小径 ICF フランジへの部品溶接手法

筑波大学研究基盤総合センター 工作部門

ステンレス製フランジ ICF70 に真空電流導入端子と熱電対を TIG 溶接 (タングステン・イートガス・アーク溶接) する依頼があった。依頼図面を参考に部品配置・設計を変更する事により、溶接しやすい部品に仕上がりに、良い結果が出たのでここに報告する。

図 2. 電流導入端子の位置

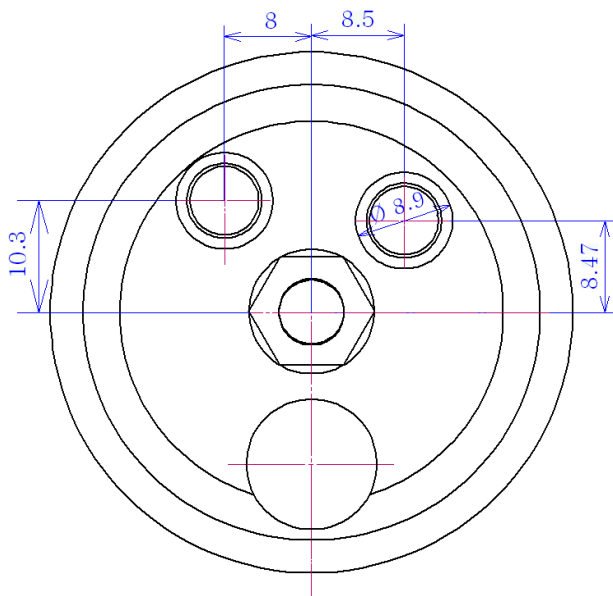
依頼された電流導入端子の位置を変更した。電流導入端子の溶接へり (weld lip) の厚さが 0.3 mm なので、溶接電流は弱くする必要がある。溶接電流が弱ければ母材と電極のすき間も狭くしないとアークが飛ばない。溶接トーチにはシールドガスのためにカバーが付いており、フランジ底面端の溶接は溶接トーチがフランジのエッジにぶつかり中に入らない。溶接トーチの入る位置で真空側の棒と干渉しない位置を、2次元 CAD で探し決定した。図 2 に電流導入端子の穴の位置を示す。

図 2 の中心線左側は依頼者の指示した位置を表し、右側が変更した位置を示している。

電流導入端子とフランジの溶接は熱容量が違いすぎるので、へり溶接の施工方法を使い、熱容量が等しくなるように電流導入端子を入れる穴の周りは、電流導入端子の肉厚と同じ 0.3 mm の壁を作る。そのためフランジに溝を入れその寸法が 8.9 mm となっている。一番外側の円が ICF70 の銅パッキンを挟むエッジを示している。

図 3. 熱電対・アダプター概略図

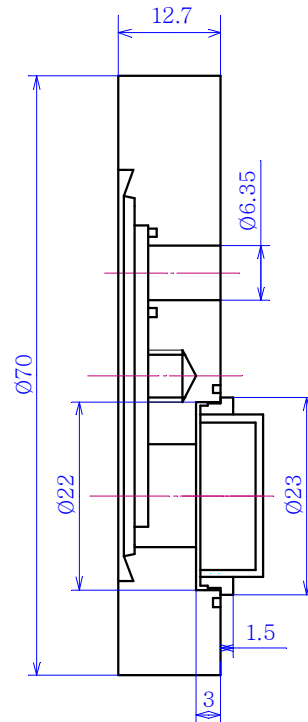
熱電対は、フランジの空いている部分が少ないため、電流導入端子と同じような取付け方は出来ない。依頼された図面では、外側から溶接するようになっているが、熱電対の溶接へり (weld lip) は端面にある。熱電対の肉厚が 1 mm 以下なので熱容量が少なく、フランジに直接乗せた状態でアークを飛ばせば、熱電対だけが熱せられ、溶けて穴の開く可能性が有る。熱電対とフランジの間にアダプターを入れ、熱電対をアダプターにへり溶接し、アダプターをフランジに溶接することを考え、2 次元 CAD で図面を描き、依頼者に考え方を伝えた。

アダプターの内径は、熱電対の外径プラス 0.05 mm 以内に作り、アダプターの外形は熱電対を溶接した時、アダプターが溶接変形を起こしても入るように、0.4 mm フランジより小さく作り、また溶接した面が直接フランジに当たらないように 0.6 mm 隙間を作った。

アダプターと熱電対が気密性を持たないと、再溶接できない場所なので、溶接後お互いに完全に溶け込んでいるか、ルーペで入念に調べた。図 3 に熱電対取付け部のフランジとアダプターを示す。
